2020年2月26日
中部電力株式会社

「放射線業務従事者線量等報告書（平成29年度分及び平成30年度分）」 における一部記載誤りについて

当社が本浜岡発第425号にて報告した「放射線業務従事者線量等報告書（平成29年度分）」及び本浜岡発第420号にて報告した「放射線業務従事者線量等報告書（平成30年度分）」（以下、両方の報告書を指す場合は「両報告書」といい、片方の報告書を指す場合は「報告書（平成29年度分）」もしくは「報告書（平成30年度分）」という。）の記載の一部に誤りがあることを確認した。

その他の計測装置に与える影響

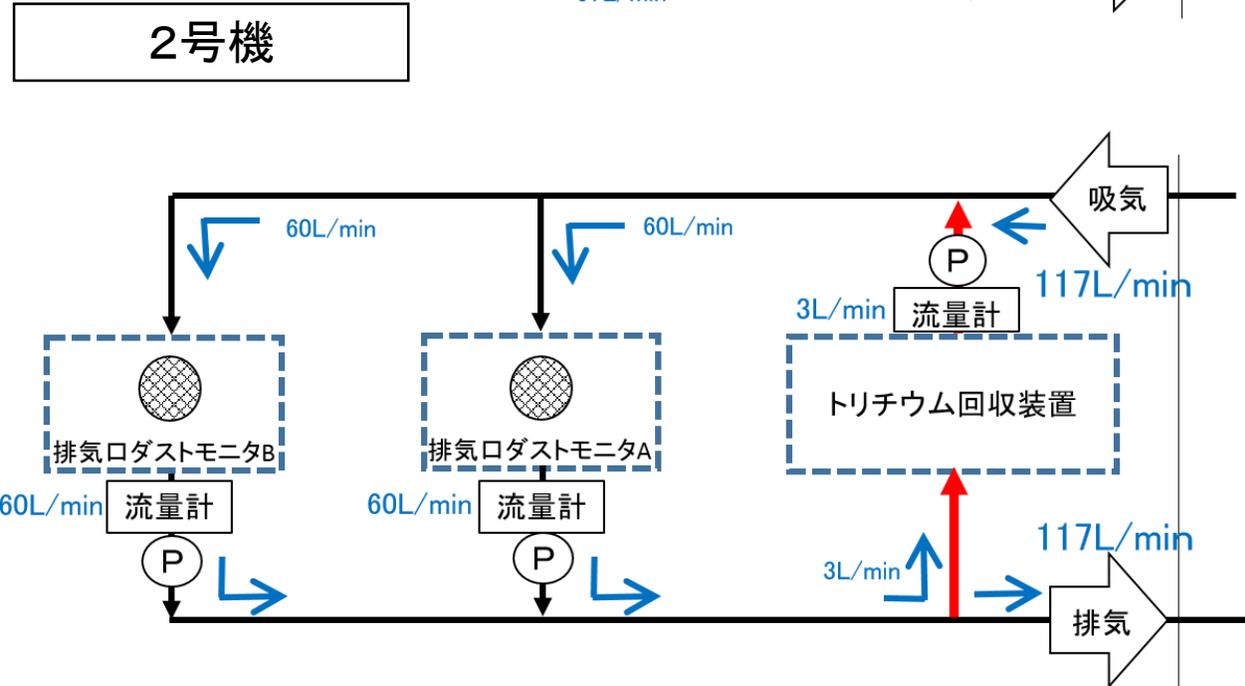
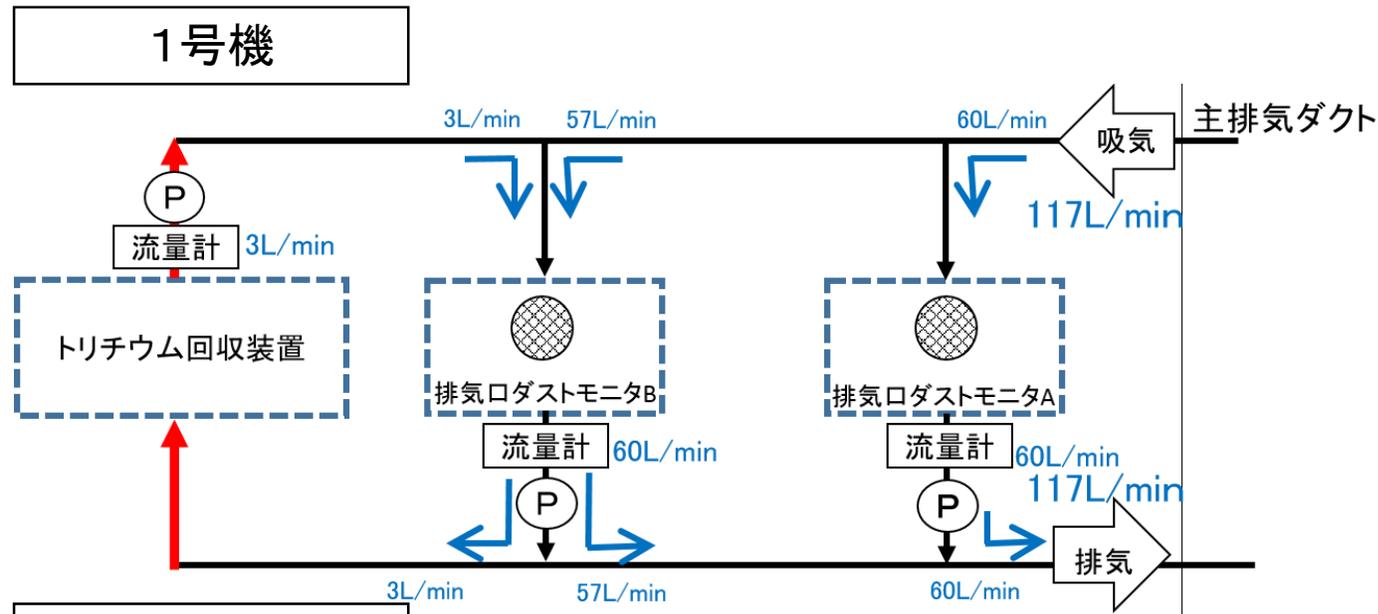
排気ロダストモニタ(A)(B)それぞれのろ紙を2枚まとめ、ろ紙上に集じんされたダストの放射能濃度を測定する。

ろ紙2枚に通気される流量 = $60 + 60 = 120 \text{ L/min}$
 主排気ダクトからのサンプルガス流量 = 117 L/min

$120 / 117 = 1.026$ を補正係数として、全粒子状物質の放出量を評価した。
 評価結果は全て検出限界値未満であった。

排気ロダストモニタ(A)(B)のろ紙の内、通気量の多い1枚のろ紙上に集じんされたダストの放射能濃度を測定する。

ろ紙に通気される流量 = 60 L/min
 主排気ダクトからのサンプルガス流量 = 57 L/min

$60 / 57 = 1.053$ を補正係数として、全粒子状物質の放出量を評価した。
 評価結果は全て検出限界値未満であった。
 なお、左図のとおり、1,2号機の配管構成は異なり、2号機の主排気ダクトからのサンプルガス流量が 57 L/min より多くなる可能性もあるが、保守的に2号機に対し同補正值を使用する。
